## Primjedbe i komentari na Nacrt Prostorno urbanističkog plana Opštine Kotor

Dostavljamo Vam primjedbe i komentare na Nacrt Prostorno urbanističkog plana Opštine Kotor u okviru ponovne javne rasprave o Nacrtu Prostorno urbanističkog plana Opštine Kotor i o Nacrtu Izvještaja o strateškoj procjeni uticaja na životnu sredinu<sup>1</sup>, koju sprovodi Ministarstvo održivog razvoja i turizma u periodu od 04.03.2020.godine do 24.03.2020.godine.

EXPEDITIO

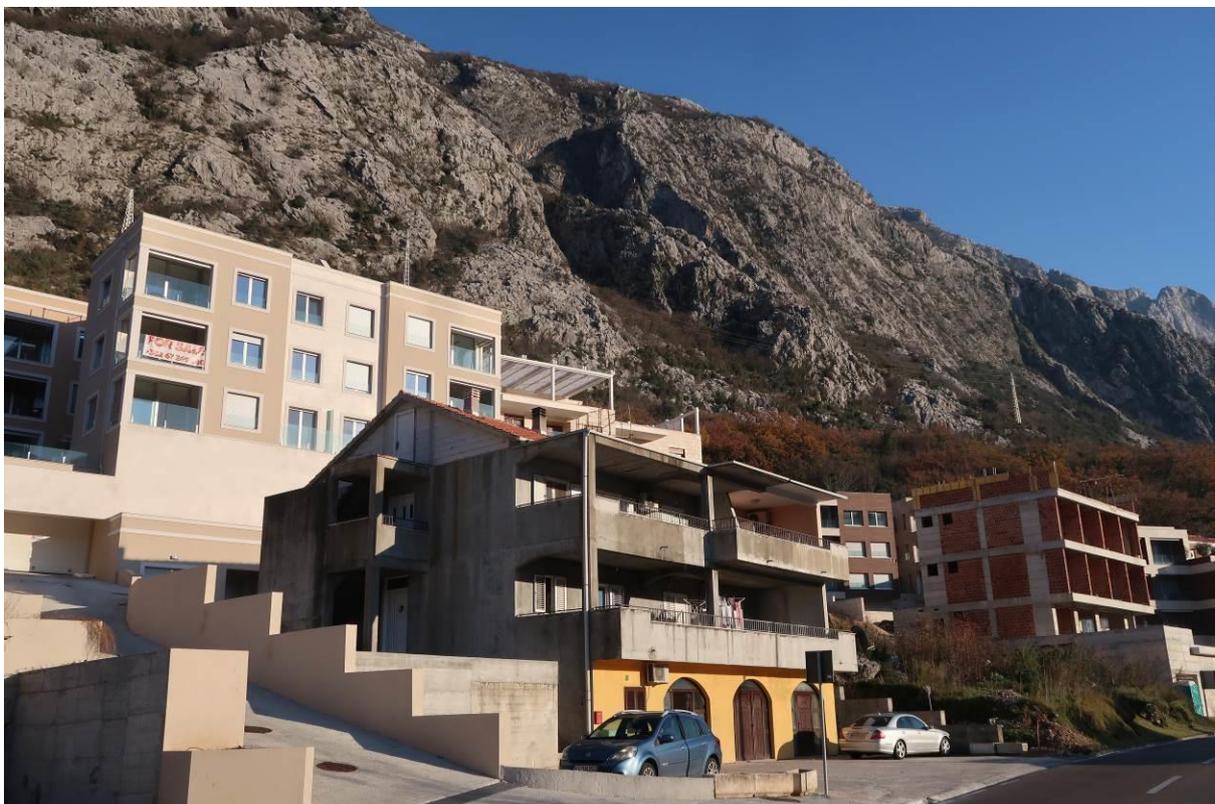
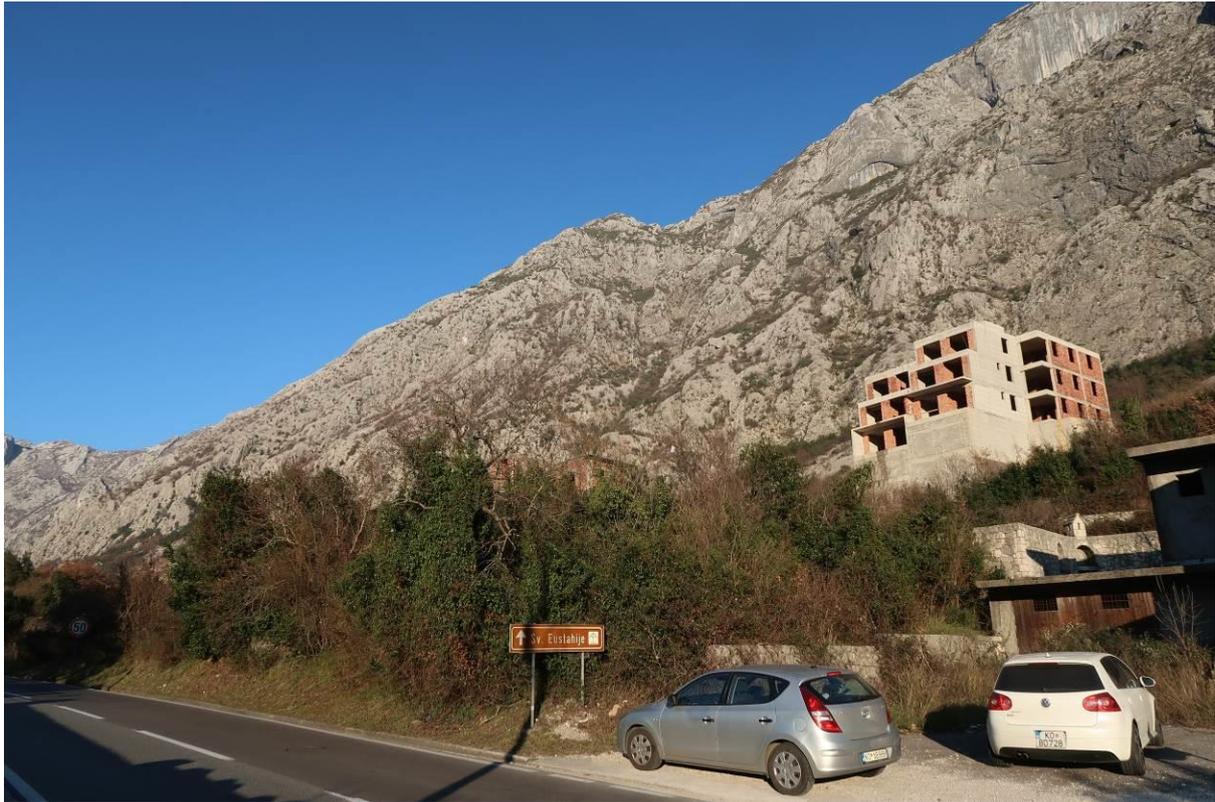
**Moramo da skrenemo pažnju da je prema našem mišljenju trenutno stanje u naselju Dobrota, jedan od najkrupnijih primjera devastacije Svjetske baštine Područja Kotora. Na području naselja Dobrota se, i u sred formalno donijetog moratorijuma, i dalje grade ogromni stambeni kompleksi. Ako se ovaj proces ne zaustavi i ako se dodatno omogući njegov nastavak kroz izgradnju nove zaobilaznice smatramo da će promjene u prostoru biti ogromne i da će to direktno uticati na gubitak izuzetne univerzalne vrijednosti Područja Kotora.** (fotografije trenutnog stanja u naselju Dobrota nalaze se u prilogu)
